Inspeção de poste de rede de distribuição

000001 · Rev. 00

RESULTADO DA INSPEÇÃO

APTO COM RESTRIÇÕES

Galhos junto à rede · imagem ilustrativa
NC-01 · 16/10/2026, 14:18 · -23.50840, -47.46170 ±6 m

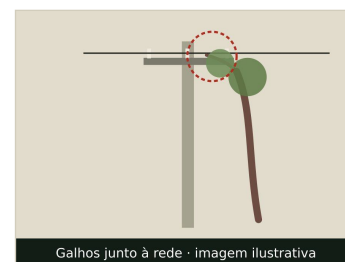
ITEM	GRAVIDADE	DESCRIÇÃO	PRAZO	RESPONSÁVEL
NC-01 · Vegetação sem contato e com a folga mínima da rede	Média	Galhos de árvore da calçada próximos aos condutores de média tensão, sem contato, abaixo da distância de segurança da distribuidora. Ver foto NC-01. Ação recomendada: Programar a poda da árvore com a distribuidora, por equipe habilitada para trabalho próximo à rede energizada.	15/11/2026	Distribuidora Exemplo (fictícia)

Vegetação sem contato e com a folga mínima da rede	Não conforme · gravidade média · Galhos de árvore da calçada próximos aos condutores de média tensão, sem contato, abaixo da distância de segurança da distribuidora.
Extensão de poda necessária	4 m
Há cabos de telecomunicações no poste?	Sim

NC-02 · 16/10/2026, 14:23 · -23.50840, -47.46170 ±6 m

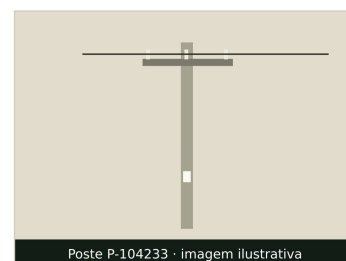
ITEM	GRAVIDADE	DESCRIÇÃO	PRAZO	RESPONSÁVEL
NC-02 · Cabos de telecom fixados, identificados e na faixa de ocupação	Baixa	Dois cabos de telecomunicações sem plaqueta de identificação do ocupante. Ver foto NC-02. Ação recomendada: Notificar os ocupantes para identificar os cabos, conforme a regulamentação de compartilhamento vigente.	14/01/2027	Distribuidora Exemplo (fictícia)

Cabos de telecom fixados, identificados e na faixa de ocupação	Não conforme · gravidade baixa · Dois cabos de telecomunicações sem plaqueta de identificação do ocupante.
--	--
